Oggetto: [ID_VIP 9848] Progetto di un impianto agrivoltaico, della potenza di 25 MW e delle relative opere di connessione alla RTN, da realizzarsi nel comune di Brindisi (BR), in Località "Masseria Restinco" - Acea Solar S.r.l. - controdeduzioni al parere reso dal Comune di Brindisi con nota prot. n. 89615/2023

la proponente **ACEA SOLAR S.R.L.** (di seguito "Società") formula le seguenti controdeduzioni in relazione al parere indicato in oggetto.

DESCRIZIONE
 Analisi del P.R.G. Comunale: Comune di Brindisi

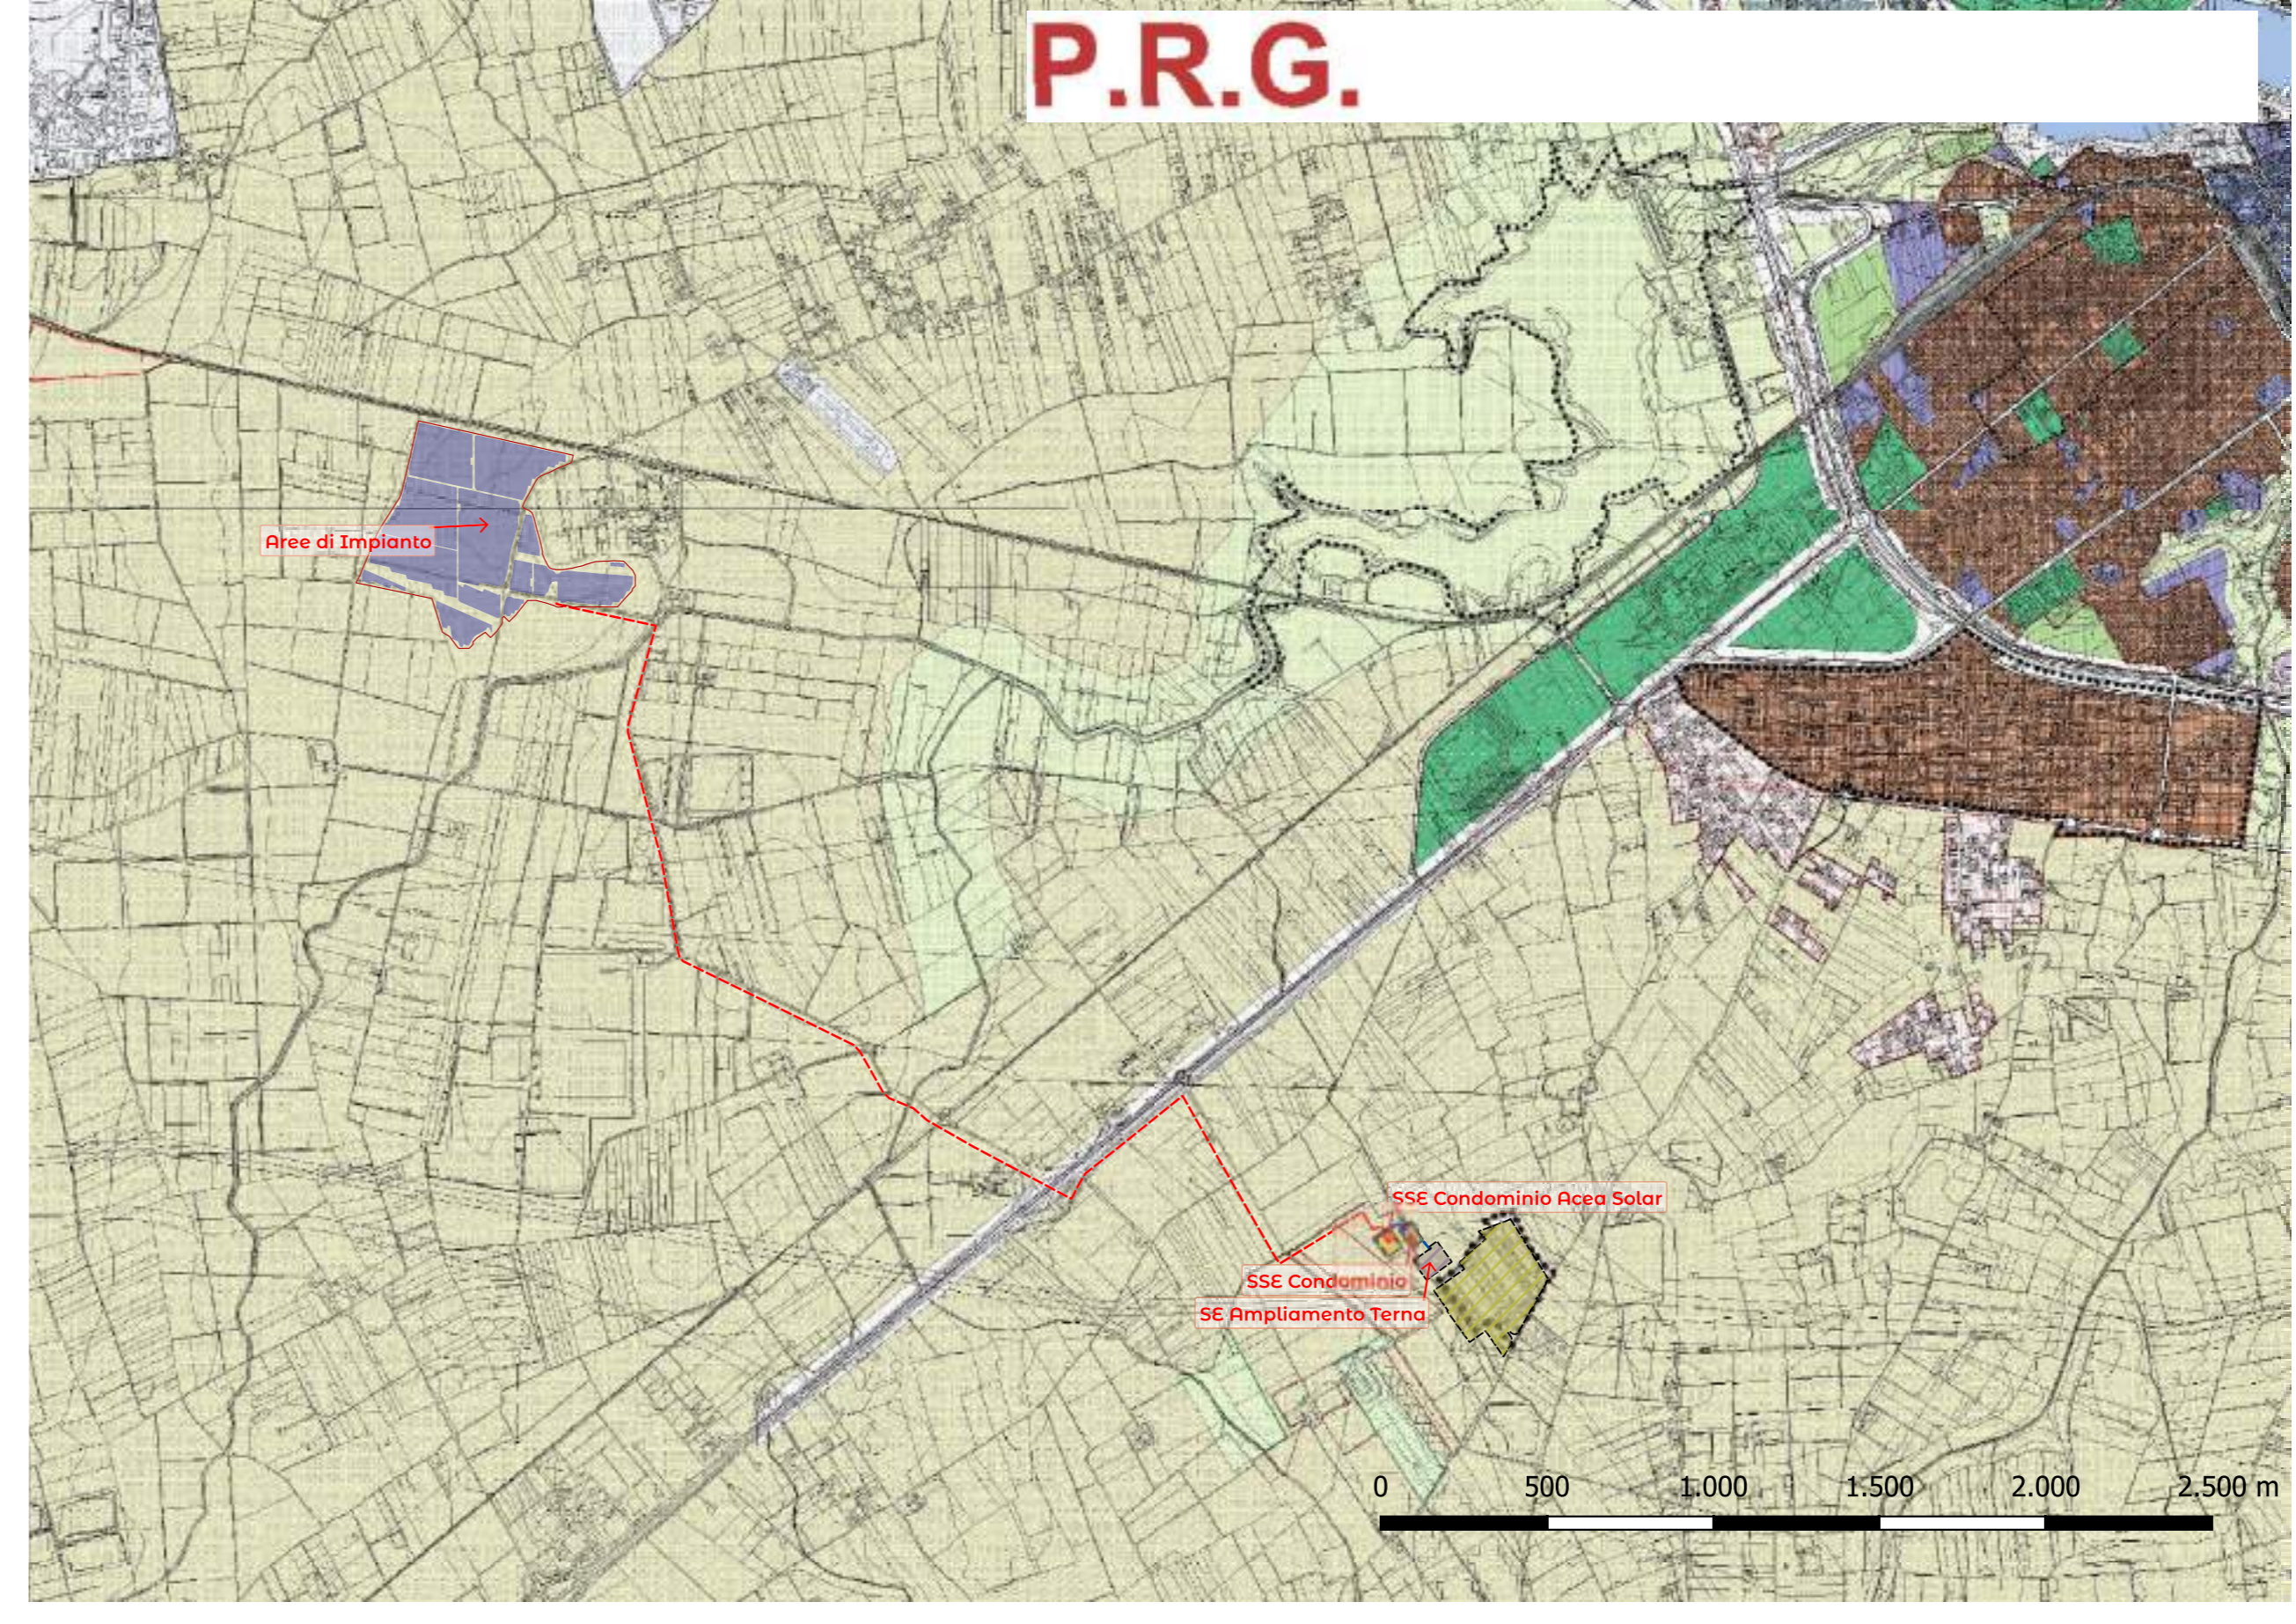
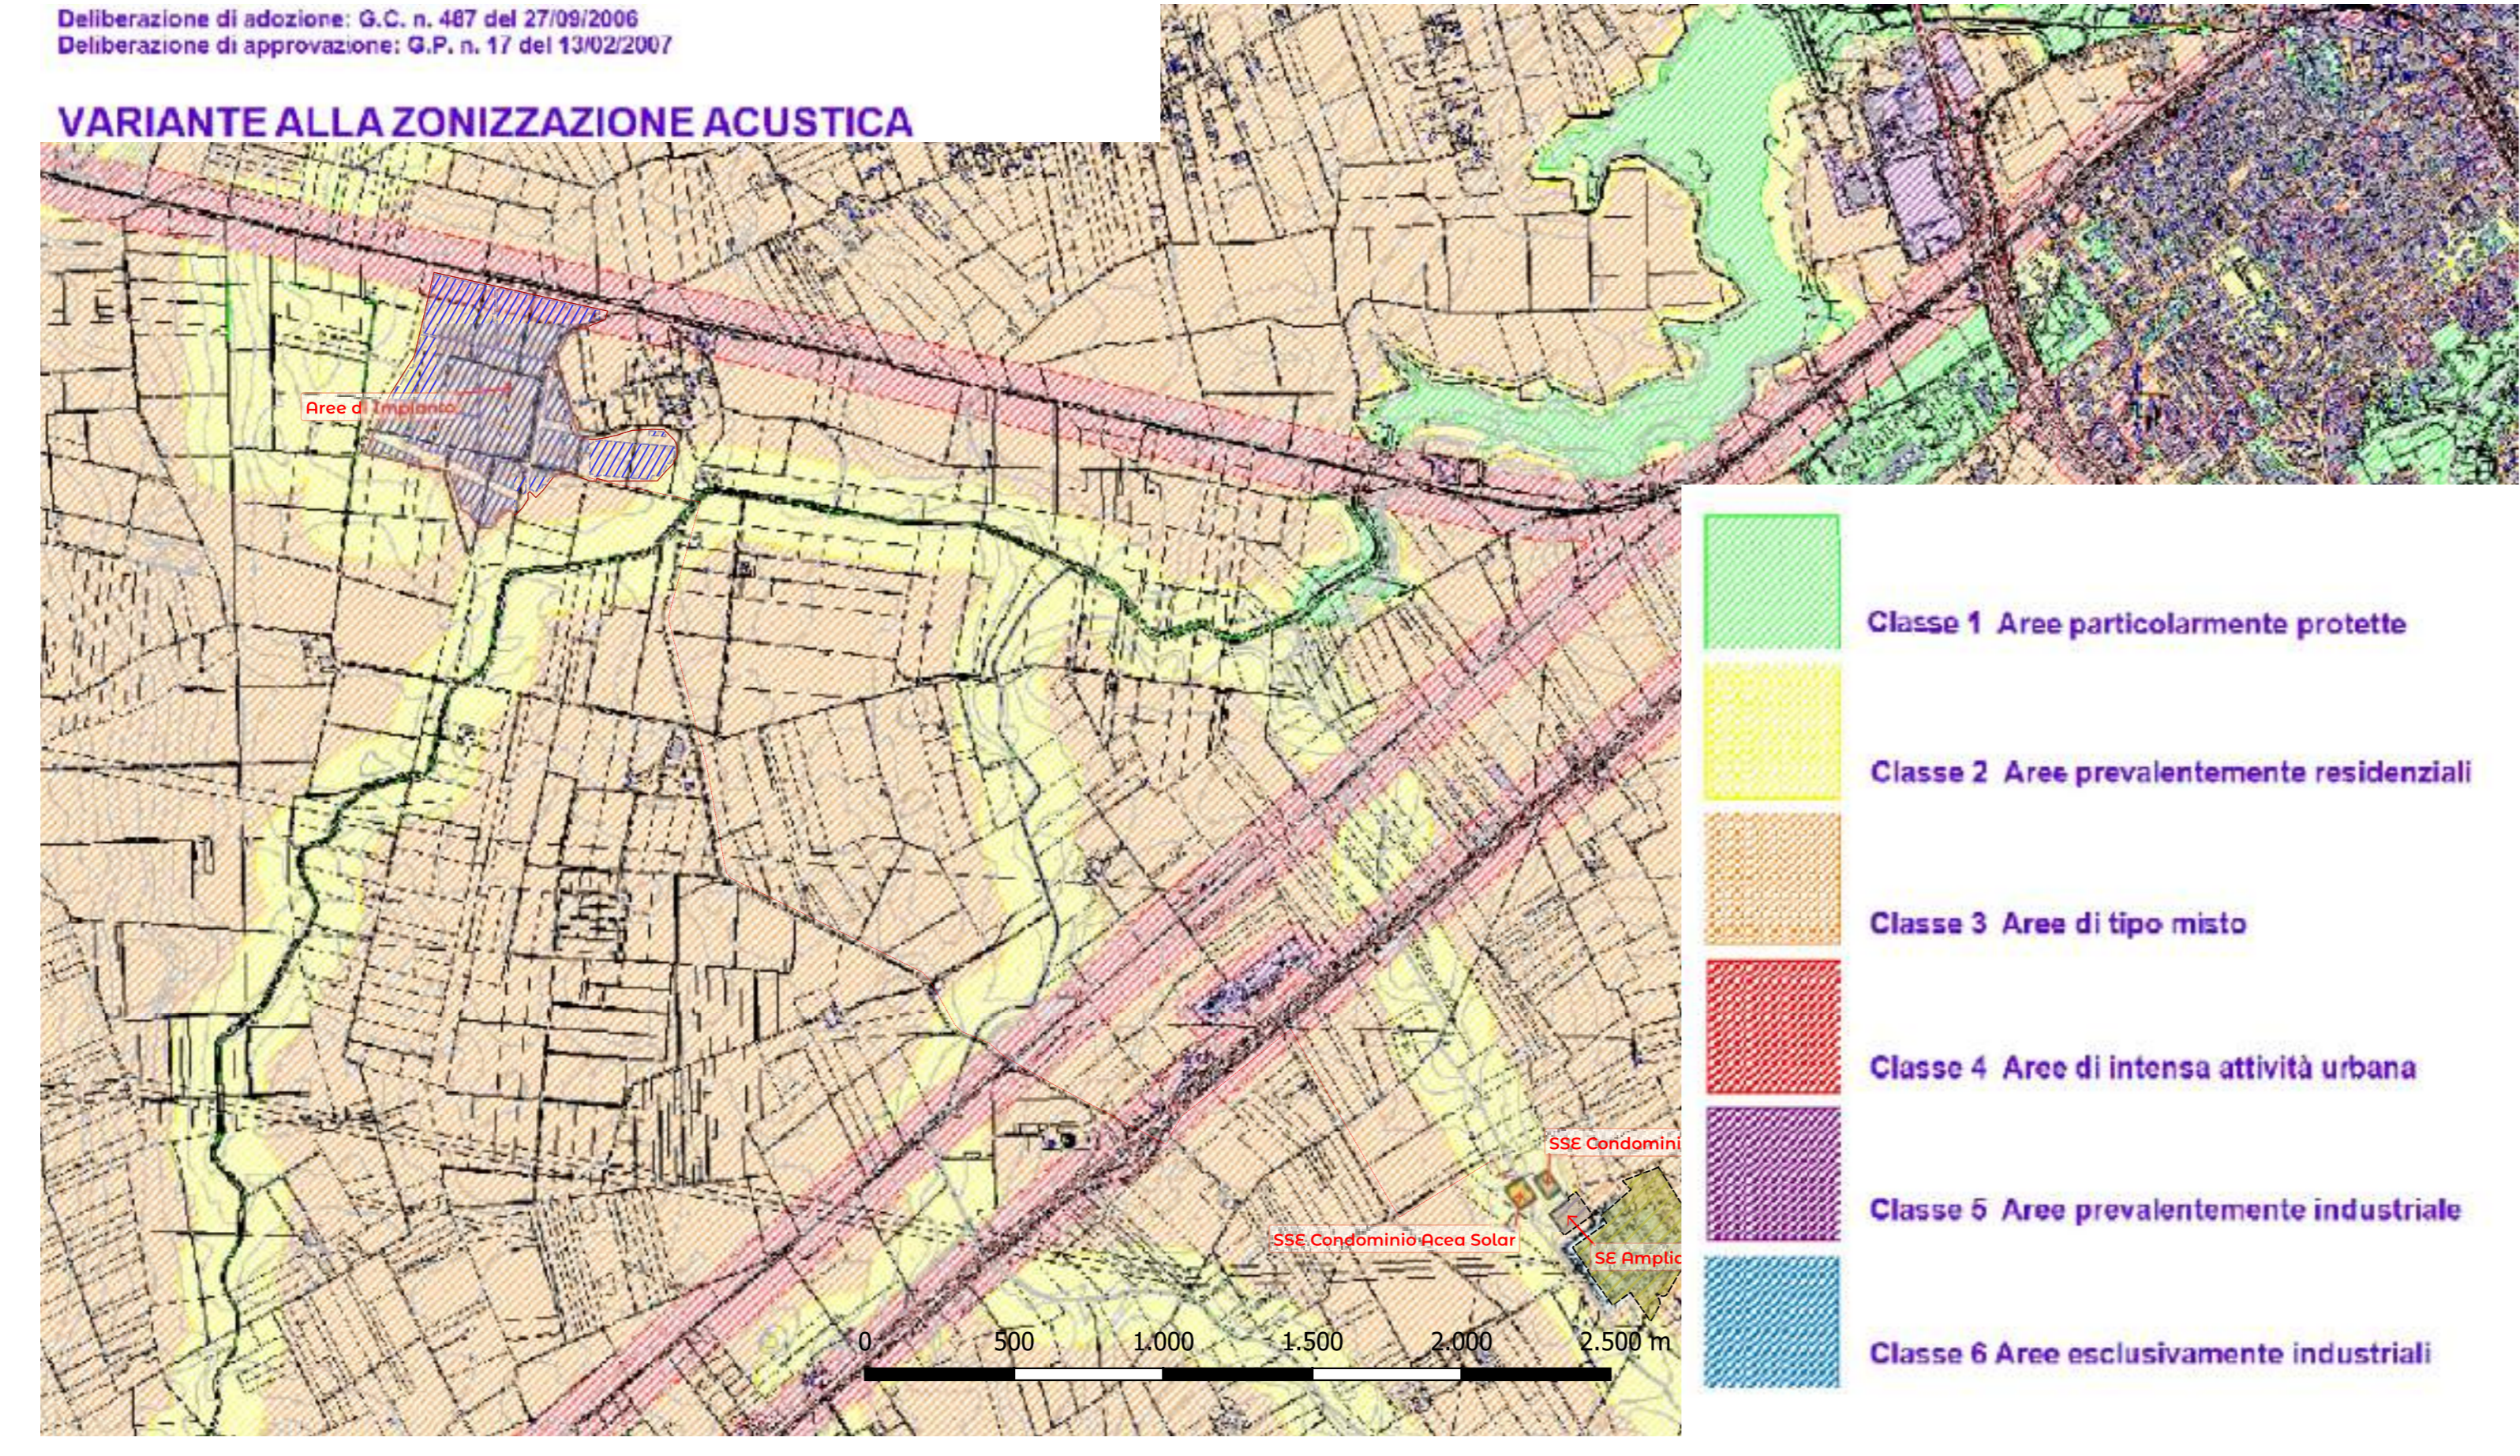
- a) *“per quanto concerne le opere di collegamento [...] in riferimento all'analisi delle interferenze rilevate, la realizzazione dei collegamenti mediante cavi interrati necessitano approfondite analisi geologiche del sito. Tuttavia, dalla disamina della documentazione grafica e testuale non è stato possibile desumere le caratteristiche geologiche del sito e, dunque, se gli stessi interventi possono essere compatibili con le prescrizioni di base Corsi d'acqua [...] nel rispetto delle prescrizioni di base dell'art 3.08 NTA Putt/p”;*

- i. **In relazione al profilo di cui al punto sub a)**, occorre anzitutto premettere che le richiamate NTA del Putt/p non sono più vigenti, in quanto l’intero Piano è stato sostituito dal PPTR della Regione Puglia, alle cui disposizioni i Comuni hanno peraltro l’obbligo di conformare i propri strumenti urbanistici.

Con specifico riguardo alla realizzazione delle opere di connessione alla rete elettrica, peraltro, la disposizione di cui all’art. 3.08, punto 4.1, lett. b), delle NTA del Putt/p, non subordina affatto la realizzazione delle opere interrate al previo accertamento delle caratteristiche geologiche del sito ma, al contrario, prevede l’ammissibilità anche delle infrastrutture non completamente interrate o aree, a condizione che “le caratteristiche geologiche del sito escludano opere nel subalveo”, ovvero che non sia possibile realizzare opere interrate.

La disposizione in commento, peraltro, è oggi completamente sostituita dall’art. 46, co. 2, lett. a10), delle NTA del PPTR che – non solo prevede l’ammissibilità di “tutti gli impianti a rete se interrati sotto strada esistente ovvero in attraversamento trasversale utilizzando tecniche non invasive che interessino il percorso più breve possibile” (come avviene nel caso di specie) – ma anche con riferimento alle opere fuori terra fa espressamente salva l’ammissibilità delle “opere elettriche in media e bassa tensione necessarie agli allacciamenti delle forniture di energia elettrica” senza alcun richiamo all’esigenza di accertare le caratteristiche geologiche del sito.

Il richiamo all'art. 3.08 delle NTA del Putt/p, dunque, oltre che inconferente (stante la vigenza del PPTR), si palesa altresì errato, non essendo ivi prevista alcuna condizione per la realizzazione di opere interrato.

Ad ogni buon conto, si allega alla presente apposito elaborato attestante la compatibilità dell'intervento con la disciplina dei Corsi d'Acqua di cui alle NTA del PRG adeguato al Putt/p (**All. Tav. Unica - P.R.G. Comunale_PUG Brindisi**);

Fig.1 - Prospetto PVgis producibilità impianto standard

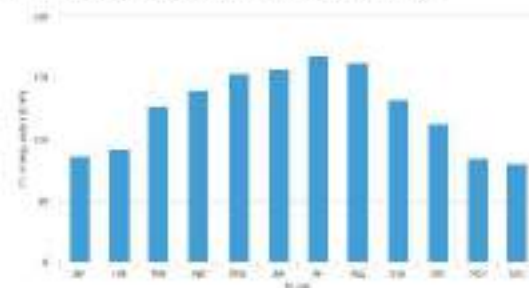
- b) *“per quanto concerne la natura dell'impianto agrivoltaico, si evidenzia che ai sensi dell'art. 48 delle NTA del PRG comunale vigente, che regola le zone agricole, esplicita che nelle stesso sono ammesse attività industriali connesse con l'agricoltura e che il rilascio dei titoli autorizzatori è subordinato alla condizione ce il soggetto attuatore rivesta la qualifica di 'imprenditore agricolo' o di 'Azienda agricola' secondo i requisiti previsti per legge. Inoltre, si evidenzia [...] l'art. 49 comma 3 del D.L. n. 13 del 24/02/2023 convertito con modificazione dalla L. 21 aprile n. 41”;*

Al fine di verificare il rispetto del requisito "B.2 Producibilità elettrica minima" ai sensi delle Linee Guida in Materia di Impianti Agrivoltaici (Ed. Giugno 2022) la produzione elettrica specifica di un impianto agrivoltaico (FV_{agri} in GWh/ha/anno), paragonata alla producibilità elettrica specifica di un impianto fotovoltaico standar ($FV_{standard}$ in GWh/ha/anno), non dovrebbe essere inferiore al 60%.

La seguente tabella compara la producibilità dei due impianti considerando il parametro della producibilità dell'impianto standard nella località di progetto pari a 1490 kWh/kWp/anno, come da prospetto PVgis riportato in seguito (Fig.1), e un parametro di occupazione di 1 MWp per ogni 1,5 ettari.

$$FV_{agri} \geq 0,6 \cdot FV_{standard} \quad \text{VERIFICATO}$$
